## Nr 52.

*Utlåtande, i anledning av väckta motioner om anordnande av ändamålsenligare sittplatser i kamrarnas plenisalar.*

FÖRSLAG TILL NY BÄNKANORDNING.

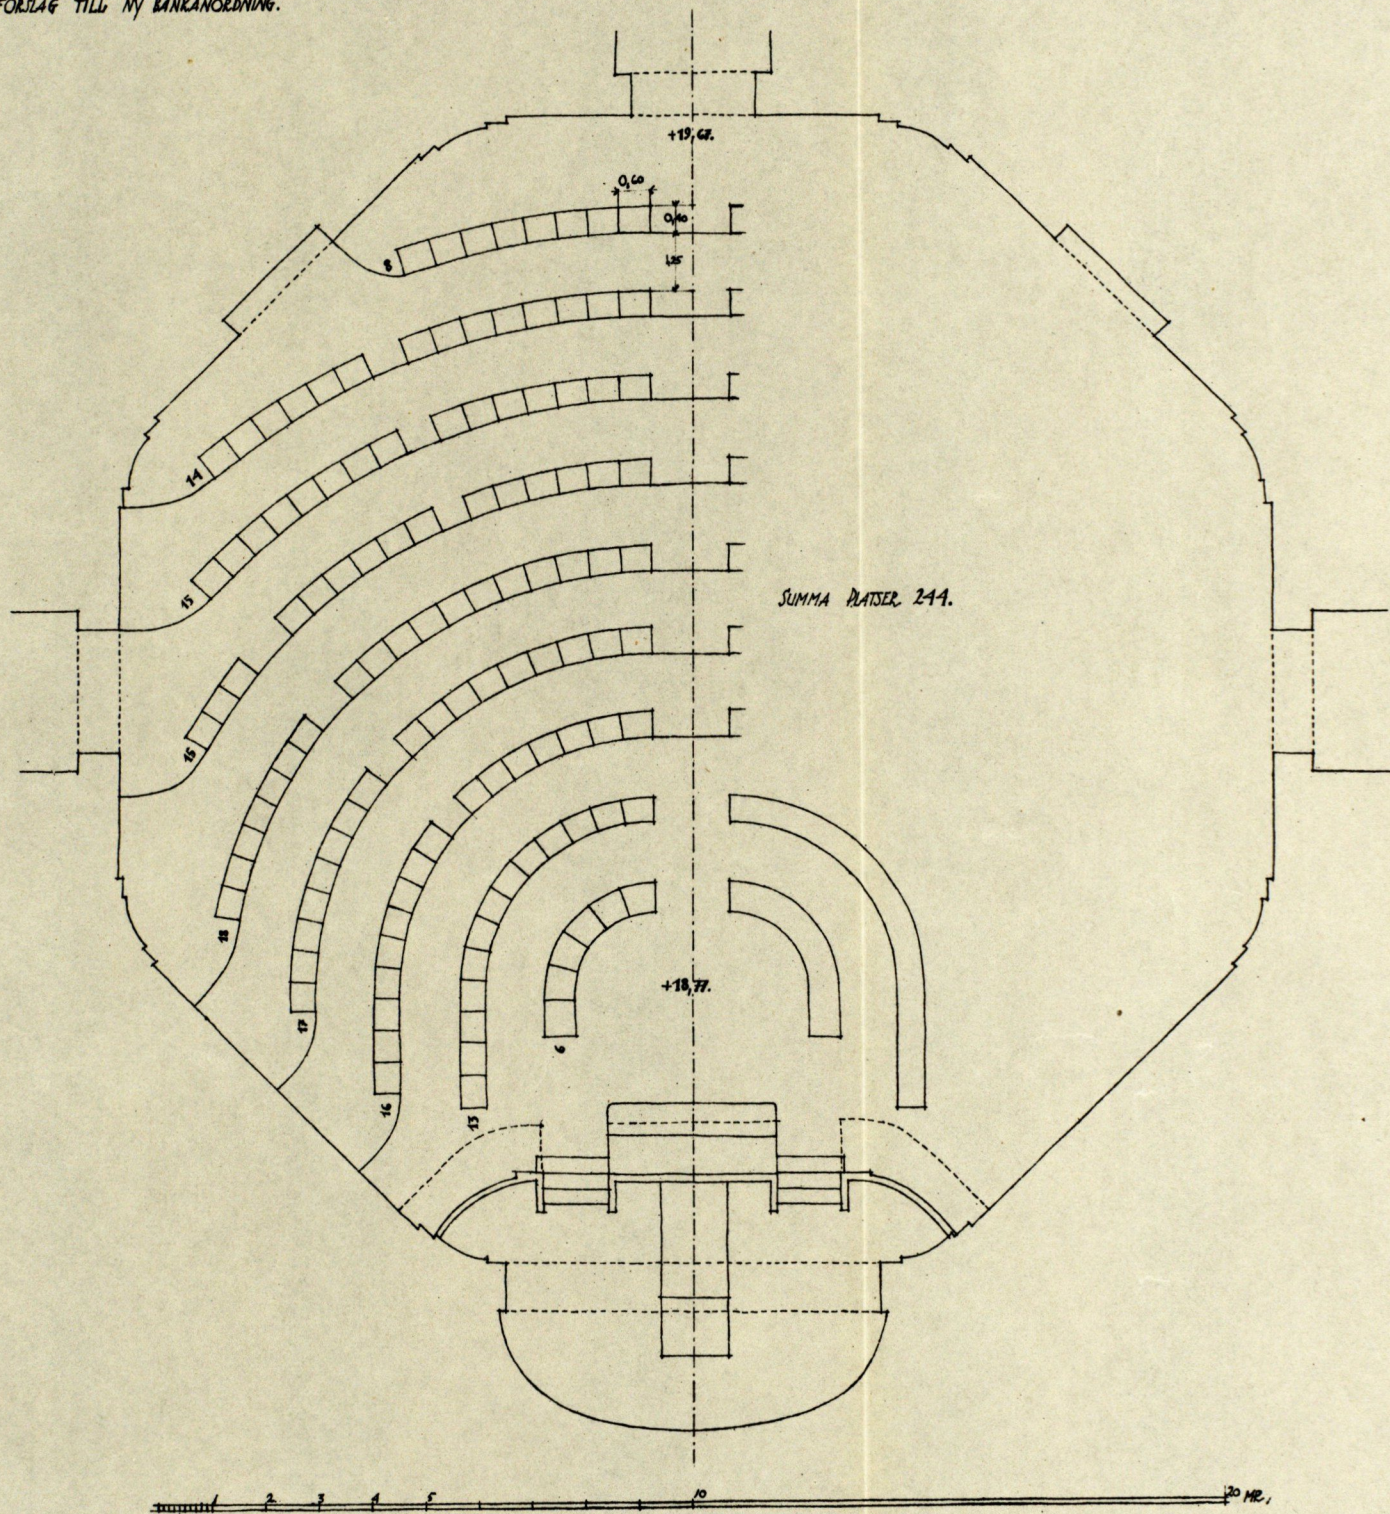
Enligt denna uppställning skulle mittgången bibehållas, medan pulpeterna skulle placeras i rader intill varandra å gradiner, som från mittgången bågformigt slöte upp mot platsen framför presidiet. Detta bibehölles i huvudsak i sitt nuvarande skick, dock med väsentligt minskat utrymme. Till gradinerna funnes tillträde, utom från mittgången, från salens sidor. De ledamöter, som icke hade ytterplatser, måste alltså för att komma till eller från sina platser passera gradinen framför de bakom sittande, vilket givetvis måste verka störande.

Denna plan låte sig genomföra med ett mått av 60 cm i bredd och 165 cm i djup för varje plats, vilket vore något mindre än motsvarande mått i de danska plenisalarna, där måtten vore respektive 62,5 och 178 cm. Det vore emellertid att märka, att borden i de danska salarna vore onödigt djupa, 60 cm, vilket mått syntes kunna minskas. I det föreliggande förslaget vore pulpeterna minskade till 45 å 50 cm, varigenom det återstående utrymmet för stolplats och gång bleve detsamma som i de danska plenisalarna. Mera

betänkligt vore däremot breddmättet, som i förslaget vore 2,5 cm mindre än det danska måttet, vilket i sin tur måste betraktas såsom minimimått.

De föreslagna förändringarna beträffande ledamöternas platser hade emellertid icke kunnat ske utan en betydlig inknappning av platserna för presidiet, vilket på detta sätt bleve i det trängsta laget och varigenom nödvändiggjordes bortflyttande av bysten i fondnischen.

Anordningarna skulle för övrigt medföra en omläggning av golvet samt av kanalerna för införandet av ventilationsluften ävensom anskaffande av nya pulpeter med fåtöljer.

*Utskottet.* Även enligt utskottets mening måste bänkanordningarna i kamrarnas plenisalar för närvarande anses vara i flera avseenden mindre tillfredsställande. Den utredning, som i ärendet verkställdes, giver emellertid vid handen, att på grund av de knappa utrymmena i plenisalarna synnerliga svårigheter föreligga för erhållande av förbättrade anordningar beträffande sittplatserna. Efter utskottets uppfattning kan intet av de förslag, som under utredningen framkommit, medföra en tillfredsställande lösning av frågan. De förbättringar, som genom förslagen skulle vinnas, synas utskottet icke vara av den betydelse, att de kunna uppväga de med förslagens genomförande förbundna avsevärda kostnaderna. Vad särskilt angår det framförda alternativet med helt ny bänkanordning, skulle detta förslag medföra en betänkelig inknappning av utrymmet för kamrarnas presidier.

RIKSDAGENS PLENISALAR. FÖRSLAG TILL ÄNDRING AV NUVARANDE BÄNKAR.

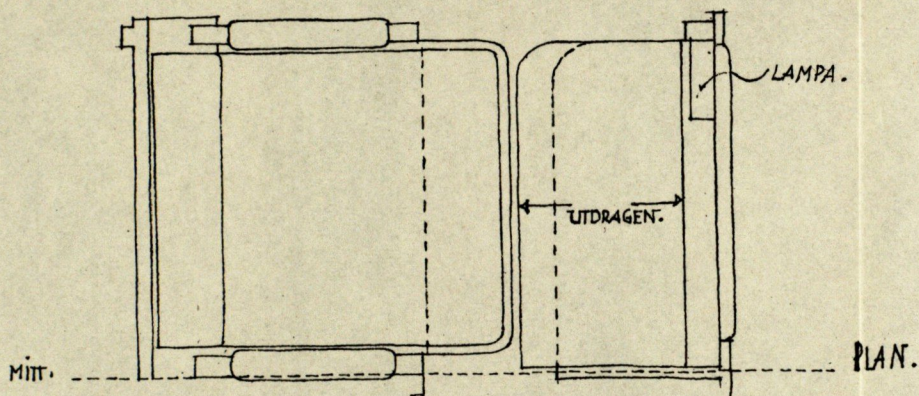
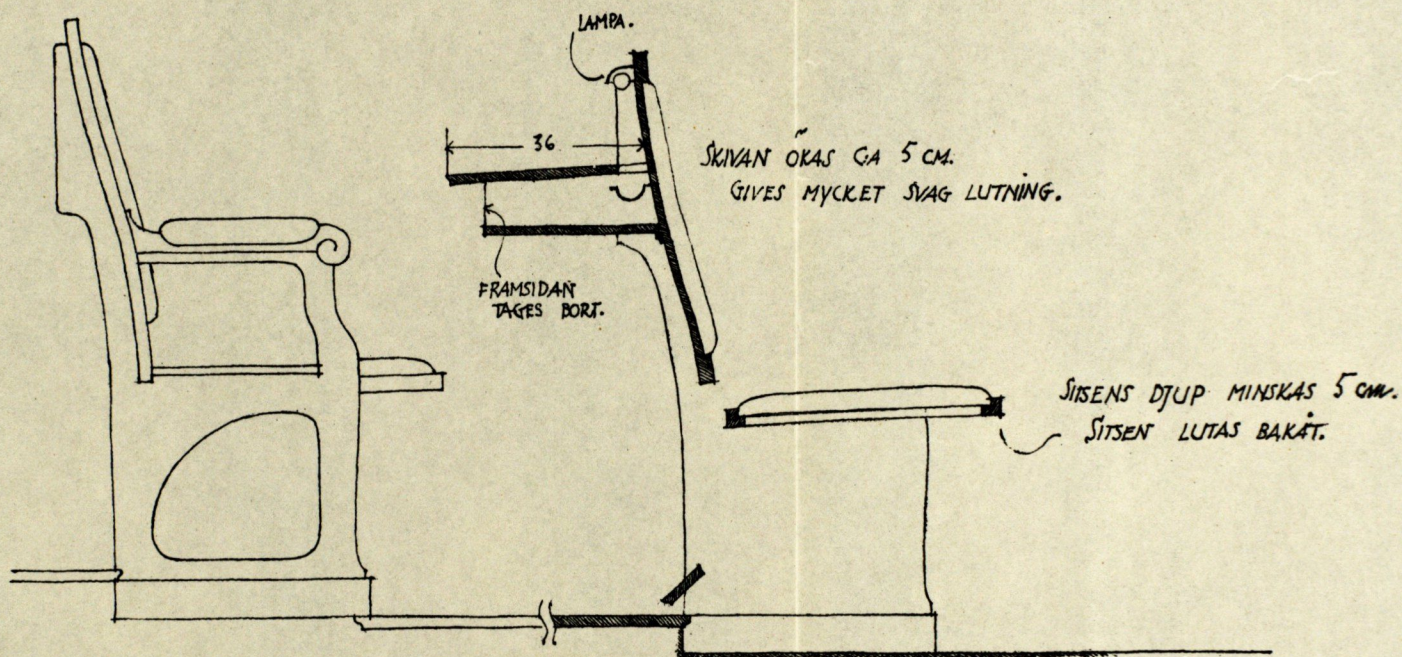
Byggnadsstyrelsen hade även undersökt, huru man med möjligast enkla medel skulle kunna avlägsna de av motionärerna påtalade största olägenheterna. Pulpeterna skulle sålunda — på sätt två vid skrivelsen fogade ritningar utvisade — kunna göras mera ändamålsenliga genom att utöka skivorna 5 cm i djup, varigenom dessa utdragna skulle bliva 36 cm i stället för 31 cm. I samband härmed borde förststycket till facket under skivan borttagas, så att facket bleve öppet såsom en hylla och man alltså icke nödvändigtvis måste lyfta upp locket för att komma åt innehållet i facket. Detta skulle sålunda ej längre kunna låsas, vilket dock icke syntes medföra någon större olägenhet, då kammarledamöterna numera hade andra låsbara förvar. Den nuvarande platsanordningens mått syntes medgiva en dylik utökning av pulpeten, då platsinnehavaren intoge sittande ställning. För stående ställning blev dock utrymmet väl knappt, varför, i samband med ökningen av skivan, den skjutbara sitsen skulle kunna minskas med 5 cm, varigenom det fria utrymmet vid stående ställning — när alltså sitsen vore tillbakadragen — icke skulle bliva mindre än det nuvarande. Fåtöljerna skulle på detta sätt icke komma att förlora i bekvämlighet, då minskningen skulle ske å sitsens innanför stolsryggen överskjutande del. Minskningen medgäve, att stolsitsen utan att komma i en mera besvärande ställning för den bakomsittande skulle kunna skjutas tillbaka 5 cm utöver nuvarande läge.

Genom en omstoppning av sitsarna i samband med minskningen skulle dessa kunna givas ett mera tillbakalutande läge, vilket skulle göra fåtöljerna mera bekväma.

Ett genomförande i båda plenisalarna av dessa ändringar hade beräknats betinga en sammanlagd kostnad av omkring 80 000 kronor.
